STACY施設等の設置変更許可申請書について 概要説明資料

国立研究開発法人日本原子力研究開発機構
原子力科学研究所

令和2年4月20日

U保管室平面図

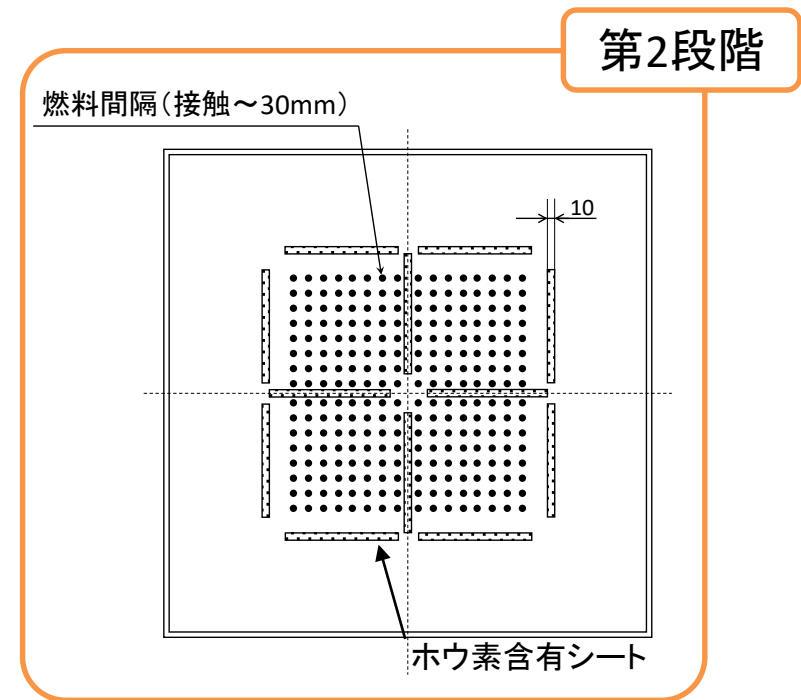
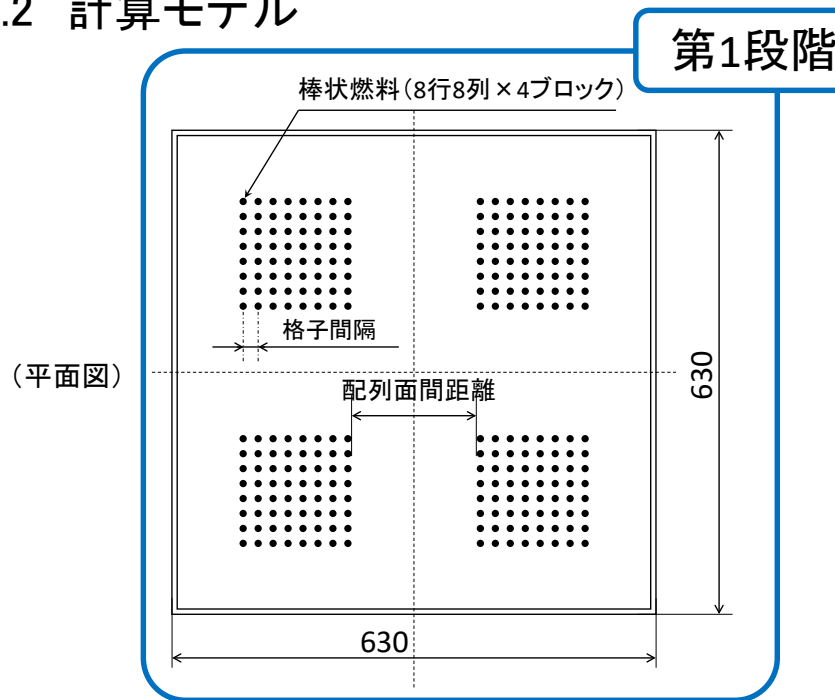
(R2.1.27審査会合コメント:寸法制限値が満足されない場合の臨界評価について、想定事象の内容及び中性子吸収材や他の貯蔵設備の影響等を含め、燃料体が臨界に達するおそれがないことを説明すること。)

臨界安全設計の成立性確認のため、形状寸法管理を適用している使用済棒状燃料貯蔵設備について、以下のとおり寸法制限値を満足する場合と満足しない場合の2段階で未臨界性を確認する。(詳細は設工認において説明予定)

未臨界計算の内容
第1段階 (寸法制限値を満足する場合)	核燃料物質の臨界防止に係る規制上の要求を踏まえ、寸法制限値を満足する場合において、 空气中水分率(0%~100%[水没])、燃料間隔、反射条件等において最も厳しい条件を設定。
第2段階 (寸法制限値を満足しない場合)	規制上の要求に加えて、設備の変形等により寸法制限値が満足されず、さらに想定を超える津波により 設備が水没する場合においても、中性子吸収材(ボロン含有シート)を使用することによって、臨界になるおそれがないことを確認する。 なお、同一室内に存在する貯蔵設備の相互間は30 cm以上の離隔距離とする。核燃料保管庫(使用施設:政令第41条非該当)については、貯蔵量が小さく、核的に有意な影響を与えない。

いずれも中性子実効増倍率0.95以下

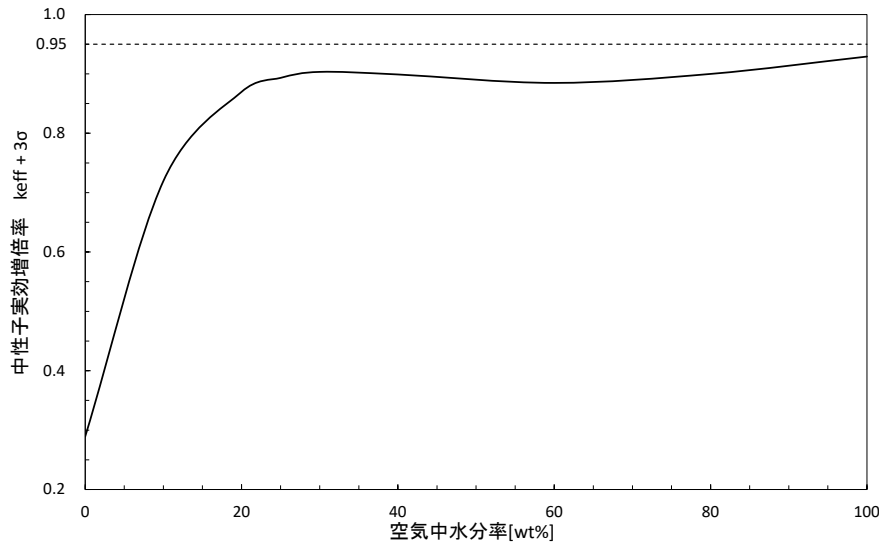
(R2.1.27 審査会合コメント:寸法制限値が満足されない場合の臨界評価について、想定事象の内容及び中性子吸収材や他の貯蔵設備の影響等を含め、燃料体が臨界に達するおそれがないことを説明すること。)

- ・貯蔵設備の構造材、燃料被覆等は無視し、燃料部のみをモデル化する。
- ・ThO₂燃料は核分裂性核種を含まないため、MOX燃料に置き換えたモデルとする。
- ・燃料の種類毎の差異を無視し、代表組成で計算する。

第1段階(棒状燃料収納容器へ収納可能な最大数である2304本(=256本/基×9基)で計算。)

UO₂燃料: 2048本(約4265kgU)、MOX燃料: 144本(約6.8kgPu+129kgU)

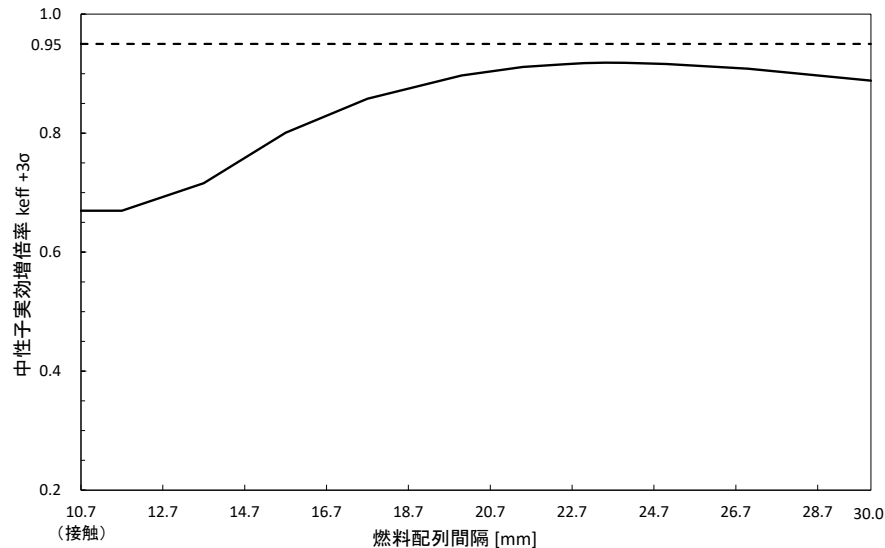
(R2.1.27 審査会合コメント:寸法制限値が満足されない場合の臨界評価について、想定事象の内容及び中性子吸収材や他の貯蔵設備の影響等を含め、燃料体が臨界に達するおそれがないことを説明すること。)

第1段階

中性子実効増倍率 ($k_{eff} + 3\sigma$) は、格子間隔 23mm、配列面間距離が最小 (11.6cm) 及び 空気中水分率 100wt% のときに **最大値 約0.93** であり、未臨界判定基準である 0.95 を下回る。

第2段階

中性子実効増倍率 ($k_{eff} + 3\sigma$) は、燃料棒同士の間隔が 23.5mm の時に **最大値 約0.92** であり、未臨界判定基準である 0.95 を下回る。

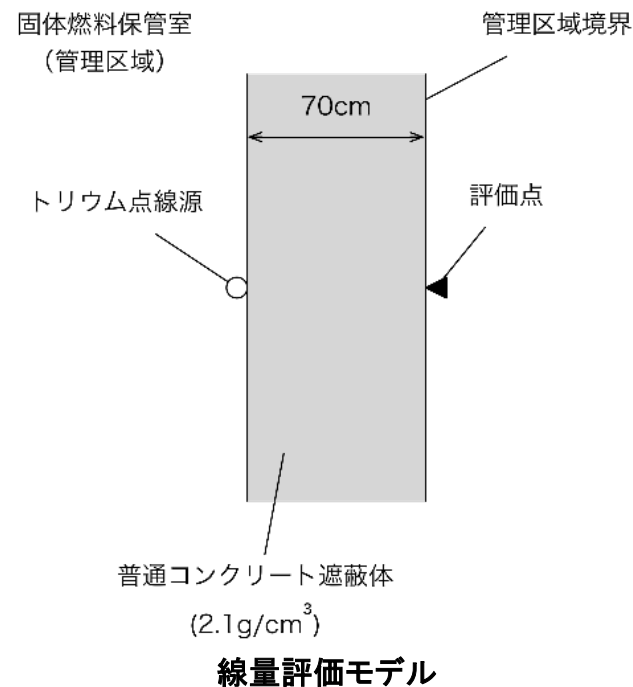
(R2.1.27審査会合コメント:規則第25条への適合に関して、U保管室が放射線に対して適切な遮蔽能力を有することを定量的に説明すること。)

トリウム燃料からの高エネルギーの γ 線に対してU保管室のコンクリート壁が十分な遮蔽性能を有し、管理区域境界の線量基準である $2.6 \mu\text{Sv/h}$ ($1.3 \text{ mSv}/500\text{時間}$) を満足することを確認した。トリウムの量を保守的に評価するため、トリウム燃料の1本あたりの最大量である 1400 g を 1500 g と設定し、総量を 45 kg (160.5 MBq) とした。 γ 線源は ^{232}Th の他、トリウム系列の娘核種のうち高エネルギーの γ 線を出す ^{228}Ra 、 ^{212}Pb 及び ^{208}Tl を評価対象とした。娘核種はすべて放射平衡に達しているものとした。評価する γ 線エネルギー等を下表に示す。また、線量評価モデルを下図に示す。

評価の結果、管理区域境界の線量率は基準値の2.6 μSv/hに対して約1.6 μSv/hであり、U保管室は放射線に対して適切な遮蔽能力を有する。(詳細は設工認において説明予定)
